Stadt Leverkusen

Ergänzung zur Vorlage Nr. 2019/3108/1

Umgestaltung des Rheindorfer Platzes
- Baubeschluss Stellplätze Felderstraße und aktualisierter Planungsbeschluss zur Platzgestaltung

Konzeptvariante modifiziert gemäß
 Abstimmungsgespräch vom 15.10.2019

- Variante 3 - **modifiziert!**

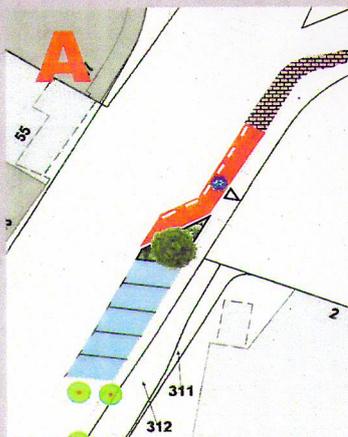
- Auf dem Rheindorfer Platz werden insgesamt 8 Stellplätze erhalten.
- Der endgültige Standort von Schwerbehinderten- und Taxiparkplätzen ist flexibel. Beide sind nicht zwingend auf dem Platz erforderlich und können gegebenenfalls auf der Wupperstraße installiert werden.

- Der Quartierstisch soll nicht umgesetzt werden.
- Der Brunnen soll im nördlichen Bereich des Platzes vorgesehen werden.
- Zur Abgrenzung des Aufenthaltsbereiches westlich neben den zukünftig vorgesehenen Parkplätzen soll ein Befahren und Beparken dieses Bereiches durch z. B. herausnehmbare Poller unterbunden werden.

- Die multifunktionale Nutzung der Frei-/Aufenthaltsfläche, in Verbindung mit den Parkflächen, soll als Option für Märkte und Feste möglich sein.
- Ein Außengastronomiebereich für die Bäckerei des EDEKA-Marktes (ggf. 2-3 Tische mit Bestuhlung an der Gebäudeseite) soll optional mit der Auflage vorgesehen werden, dass die (Feuerwehr-)Zufahrt und die Andienung nicht beeinträchtigt werden.

- Die Sitzgelegenheiten im Aufenthaltsbereich des Platzes sollen vorrangig ohne Rückenlehne angeboten werden (z. B. Sitzflächen auf den vorgesehenen Hochbeeten).

- Auf und um den Platz soll eine ausreichende Anzahl an Abfallbehältern vorgesehen werden.
- Die Umsetzung der alternativen zusätzlichen Parkplätze auf der Felderstraße zwischen Kreisverkehr und Wittenbergstraße wird befürwortet. Die Ausweisung

Plan: **Maßnahmensammlung**

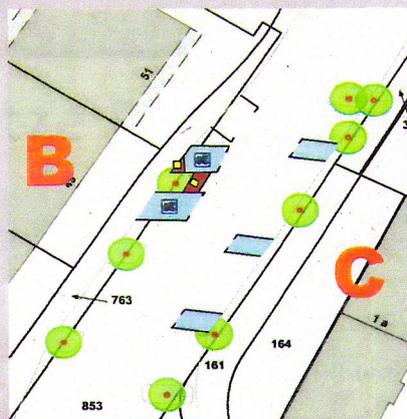
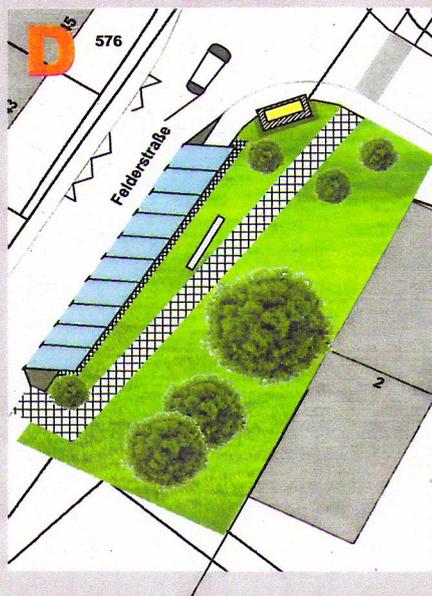
der zusätzlichen Parkplätze soll zeitlich vorrangig vor der Platzumgestaltung abgeschlossen werden.

- Die geplanten 10 Stellplätze im weiteren Verlauf jenseits der Wittenbergstraße sollen entfallen und nicht umgesetzt werden.

Die Kosten für die Basisgestaltung (ohne Brunnenanlage und Möblierung) werden voraussichtlich weiterhin innerhalb des Kostenrahmens von 320.000 € bleiben. Gegenüber der Ursprungsvorlage Nr. 2019/3108 werden sich allerdings die Kosten für die zusätzlichen Stellplätze von 120.000 € voraussichtlich auf 70.000 € reduzieren, da die bisher vorgesehenen 10 Parkflächen westlich der Wittenbergstraße entfallen.

Zwischen dem Rheindorfer Platz und dem ersten Baumbeet können 5 neue Parkplätze errichtet werden. (bisher waren hier nur 3 PP geplant)
Um ein Zuparken der Feuerwehrzufahrt zu verhindern und zur besseren Leitung des Radverkehrs muss die Parkplatzfläche mit einem dreieckigen Baumbeet eingefasst werden.

Je nach Platzierung der Ladestationen können hier ein bis zwei Parkplätze für E-Autos entstehen.

Durch den Rückbau von drei Baumbeeten können drei zusätzliche Parkplätze entstehen.

In diesem Bereich könnten zehn neue Parkplätze entstehen, wenn die Bushaltestelle "Burgweg" zur der DENSO hin verschoben wird. Des Weiteren können hier die Wertstoffcontainer vom Rheindorfer Platz aufgestellt werden.

Die neue Bushaltestelle muss mit Buskappsteinen und taktilen Elementen versehen werden.
